Uttale - offentlig ettersyn - Sauda plan-ID 2021003 områderegulering aktivitet- og servicetilbod fritidsbustader 10/1, 11/1, 12/79 m.fl. Svandal

Me syner til høringsbrev av 31.03.2023 for områderegulering for Svandal med høringsfrist 23.05.2023.

Utsnitt planforslag, område rundt Velkomstområdet (direkte til byggesak) og nordre del av H9 (krav om situasjonsplan) lengst til venstre i kartutsnittet)

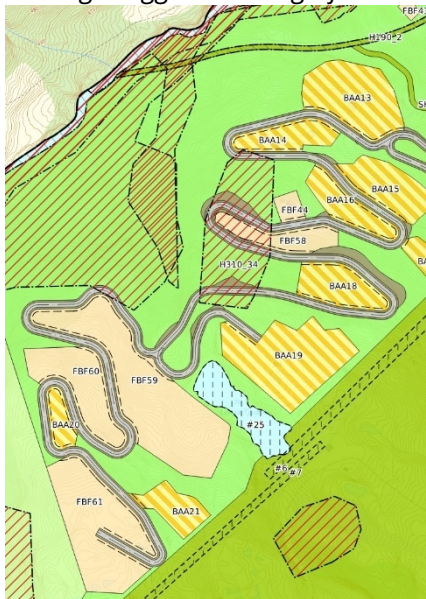
Planen har ei tredelt tilnærming til detaljeringsgrad og vidare utbygging. Dei mest konsentrerte områda rundt Velkomstområdet er vurdert å vere tilstrekkeleg detaljert for å gå rett på byggesak. Det er eitt delfelt med krav om vidare detaljregulering/plankrav (vestlegaste del av området kalla H9 i kommuneplanen). Vidare er det for nokre delfelt krav om situasjonsplan, mellom anna «midtre del» av H9 (FBF55-FBF57) og fortetting i eksisterande hyttefelt i Djuvsbotn (FB3-FB29). Nokre eksisterande hytter (FBF1-FBF2 og FBF30-37) er gitt egne føresegner i § 4.1.2.

Sauda kommune syner sjølv til i saksframstillinga at det for område med krav om utomhusplan/ situasjonsplan (FBF55-FBF57) kan komme behov for å avklare planmessige tilhøve i byggesak.

H9 – høgastliggande del og Djuvsbotn

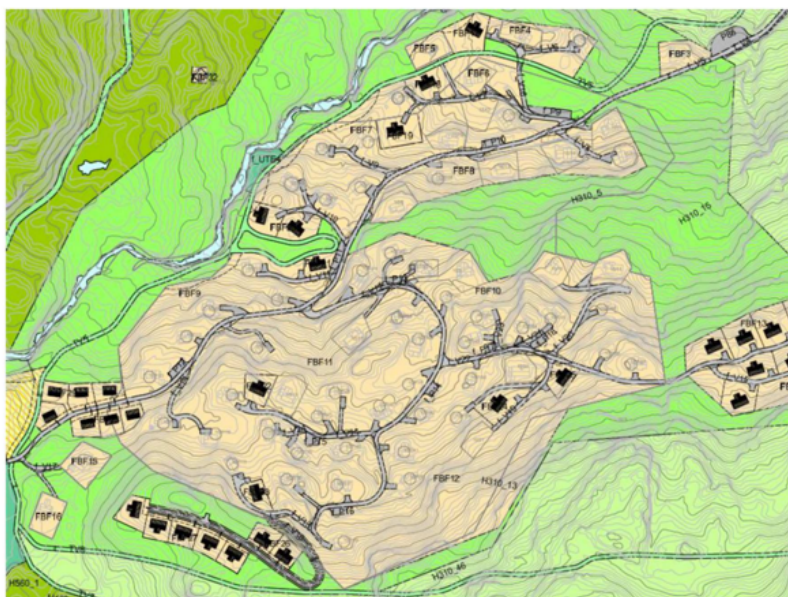
Her er sett krav om vidare detaljregulering

Av kommuneplanen sin arealdel for Sauda 2019-2031 (vedteken i 2020, revidert 2022) er Svandal-området i strategi for fritidsbustader definert som «Landsby» der det blir tilrettelagt for «store fritidsbustader på inntil 150 m² BRA, tilknytt veg, vatn, avløp og fiber», jf. s. 10. Som nemnd tidlegare legg kommuneplanen opp til sum hytter i Svandal på 250. No har planforslaget lagt opp til totalt 500 hytter. Det er altså lagt opp til høgare utnytting og tal fritidsbustader enn det kommuneplanen legg opp til, særleg innanfor H9. Kommunedirektøren har ingen innvendingar til dette, grunna val av bygningstypologi, terrengtilhøve og at det er eit mål med høg utnytting i dette området.

Svandalen superlokaliet med tilhørende underlokaliteter (kjelde: Artsobservasjoner.no)

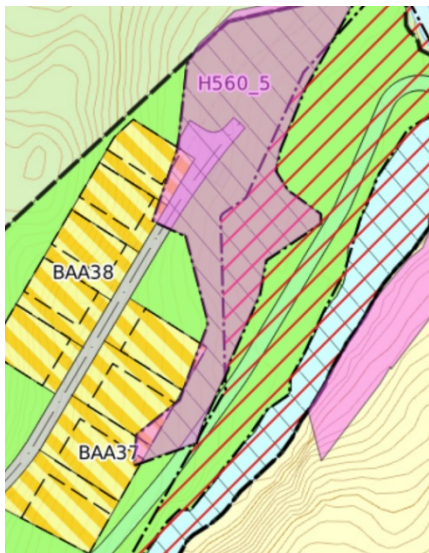
På den allmenne lokaliteten «Svandalen» i artsobservasjoner er det registrert 73 fuglearter, av disse er 11 raudlista. Det finnes også to allment tilgjengelige underlokaliteter i sjølve planområdet. Disse er «Svandalen skisenter, Svandalen» og «Gjuvsbotn, Svandalen». Det er registrert, respektivt, 14 og 11 fuglearter på disse underlokalitetene. Me stiller oss difor noko uforståande til at dette ikkje er fanga opp, og at det berre er tårnfalk som spesifikt er nemnd blant dei ikkje-raudlista artene.

Observasjonar lagt inn på Svandalen er i utgangspunktet alle relevante observasjonar. Med mindre dei er rapportert på underlokaliteter utanfor planområdet bør dei vurderast spesifikt i planarbeidet. Observasjonane fortel mykje om kva arter ein kan forvente i område med dei økologiske høva på staden. På bakgrunn av utforminga til planområdet er me likevel samd i at artar som myrrikke (EN), vipe (CR), heilo (NT), gresshoppesangar (NT), og taksvale (NT) berre er delvis relevante, fordi dei er observert i Lindvollsmyra naturreservat, som har naturverdiar som skil seg klart ut frå andre område i Svandalen.

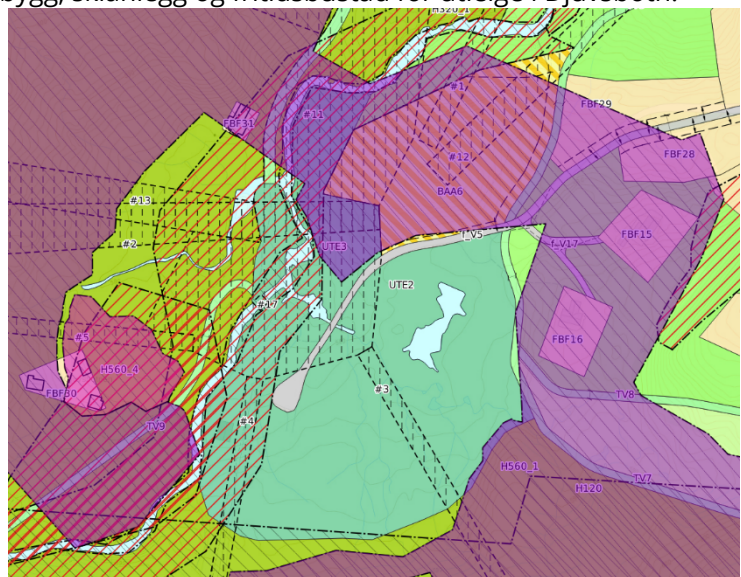
Føresegnsområde #5, #9, #10 og #3 er slik me forstår nye skiheisar/anlegg, Det ligg i vår samla vurdering av heile planforslaget, jf. motsegna over, å kunne akseptere desse nye tiltaka.

Føresegnsområde #4, #6 og #7 og skianlegg ISA8 er slik me kan sjå eksisterande skiheisar/anlegg. Det er litt vanskeleg å få tak på utforminga av områda for skianlegg, ISA1-ISA6, av di dette er påskrift i kartet utan noko avgrensing/felt. I tillegg har me til gode å finne ISA1 og ISA3 i plankartet, medan det er nokre område kalla ISA7 og ISA8, så me stiller spørsmål ved om det er skjedd ein kartteknisk feil/feilnummerering her?

Utsnitt frå områdeplan i området rundt Djuvsbotn stasjonsbygg

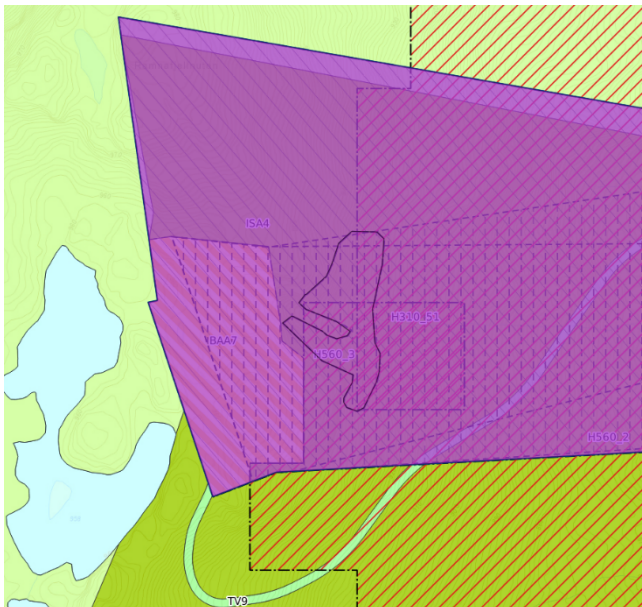
BAA6 er i sin heilskap plassert i eit område nå kartlagd som truga naturtype «Boreal hei» av høg kvalitet (NINFP2210100490), det er synt med lilla i kartutsnittet her. Det vil ikkje vere foreinleg å etablere dette anlegget og samstundes ivareta naturverdiane her.

Me har etter ei samla vurdering, sett opp i mot ny kunnskap gjennom naturtypekartlegging og konsekvensutgreiing for naturmangfald og tidlegare vedtekne planar, kome til å kunne akseptere etablering av stasjonsbygg her i Djuvsbotn og skiheis #3 mot Botnanut og skiheis #5, #9 og #10, jf. over. Det vil innebere tap av viktig natur, men samla sett er det mindre konfliktfullt enn etablering av slike tiltak mot vest og opp mot Ramnafjellnuten.

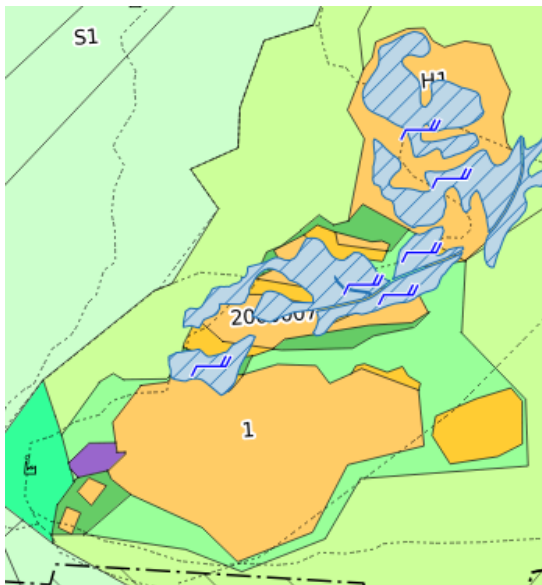
Ut i frå omsynet til myr, er det positivt at området for fritidsbustader kalla H1 i kommuneplanen blir teke ut og regulert til LNF-føremål. Dette området inneheld, som det kjem fram av kartutsnittet under, store areal med myr. Elles er det ein del myrareal i område H9 og i Velkomstområdet. Plan 2009002 Svandal gnr. 12, bnr. 6 inneber at ein del av myr-områda i Velkomstområdet allereie er vedtekne utbygd. Plan 2000007 gnr. 10, bnr. 1 Svandal i Djuvsbotn som allereie er godkjent og dels utbygd (kor det no blir opna for fortetting), har medført at ein del myrareal allereie er omdisponert til utbyggingsføremål.

H1 i nord med tilhørende myrareal

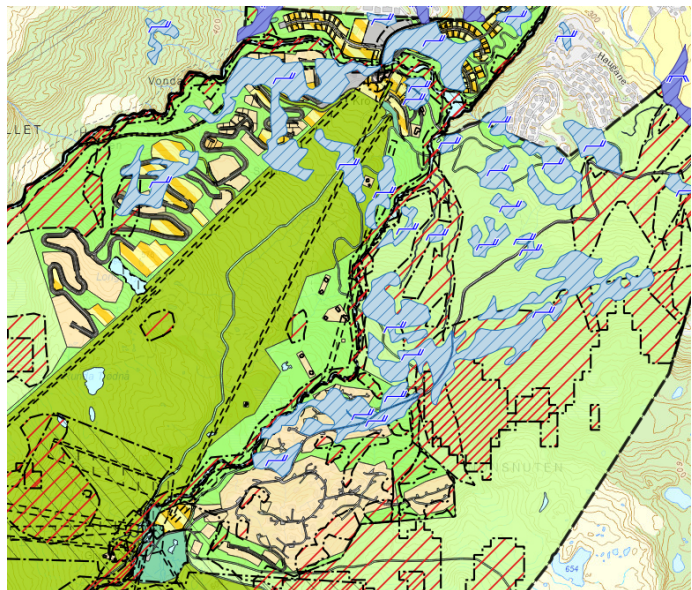
Bevaring av myrareal er viktig både av omsyn til naturmangfold og naturverdier, men også i eit klimaperspektiv og for klimatilpassing. Myr og våtmark dempar verknaden av flaum og tørke og inneheld store mengder karbon. Å bevare karbonrike areal er ei vinn-vinn-løysing. Etter ei heilskapleg vurdering, opp i mot at fleire av myrområda som skal byggast ut ligg inne i eksisterande reguleringsplanar og andre er omdisponert i gjeldande kommuneplan, samt at det myrrike området H1 no blir regulert til LNF-føremål, finn Statsforvaltaren å ha fagleg råd, og ikkje motsegn, om å sjå om det kan gjerast nokre mindre justeringar av utbyggingsområde, eller plassering av hytter der det skal skje ei fortetting, som i større grad tek i vare myrareal.
